改善箇所説明図②

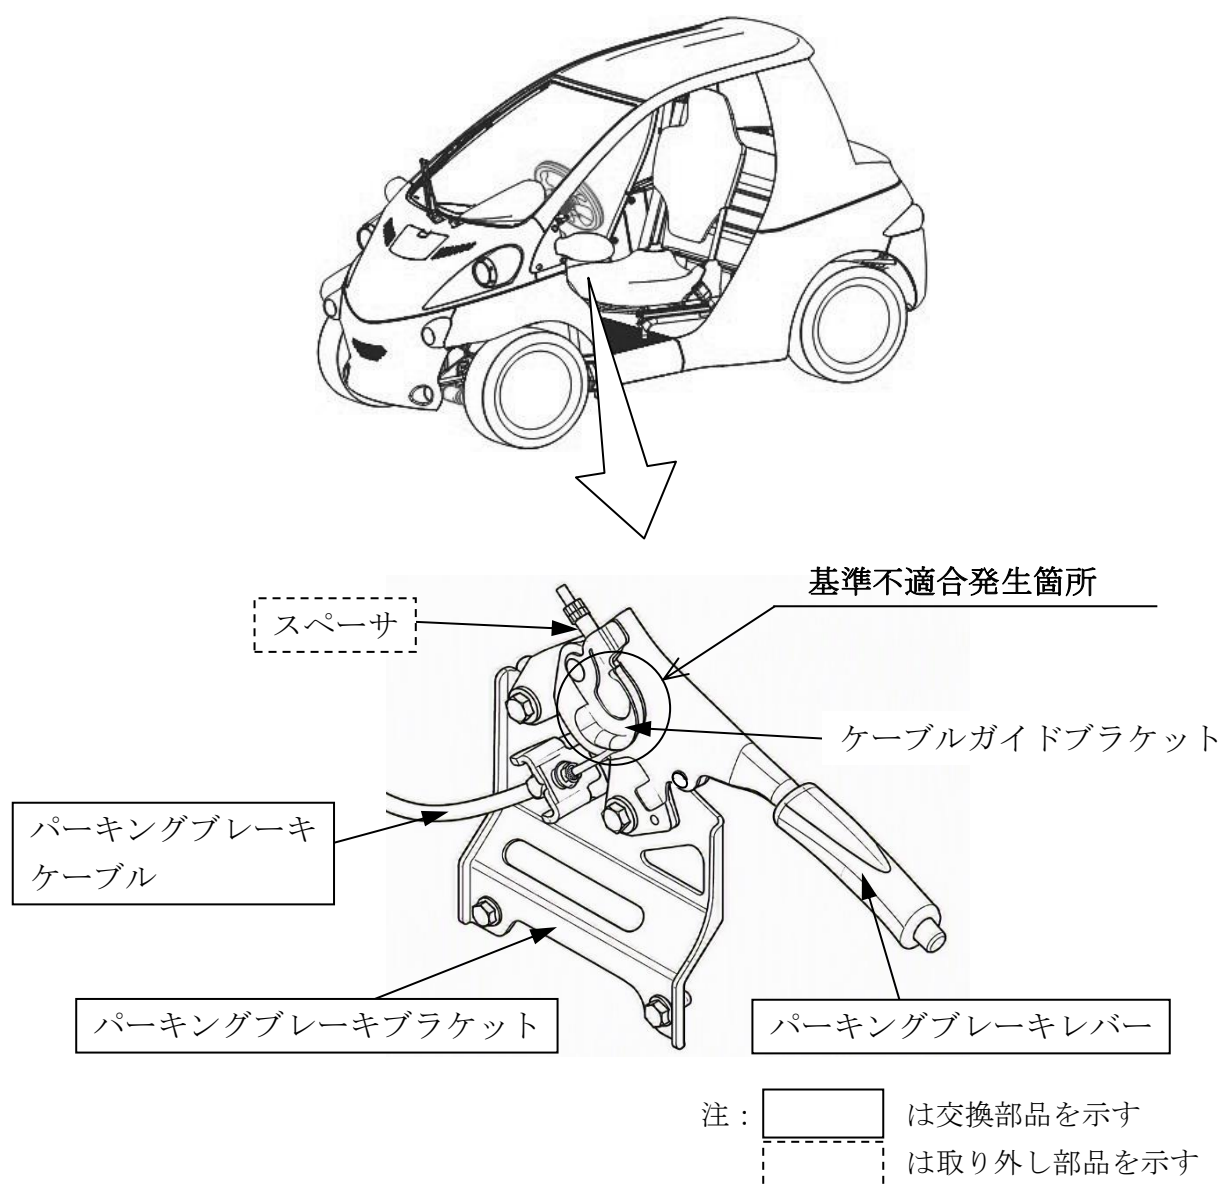
パーキングブレーキレバーにおいて、ケーブルガイドブラケットの製造管理が不十分なため、当該ブラケットの溶接が不足しているものがある。そのため、パーキングブレーキを繰り返し操作すると、当該ブラケットの溶接が剥がれ、パーキングブレーキケーブルが入り込んで、レバー引き代が増加することがある。最悪の場合、パーキングブレーキが効かなくなり、車両が動き出すおそれがある。

全車両、パーキングブレーキレバーを良品と交換し、パーキングブレーキケーブル及びパーキングブレーキブラケットを新品と交換する。なお、当該ケーブルにスペーサが取り付けられているものは、スペーサを取り外す。
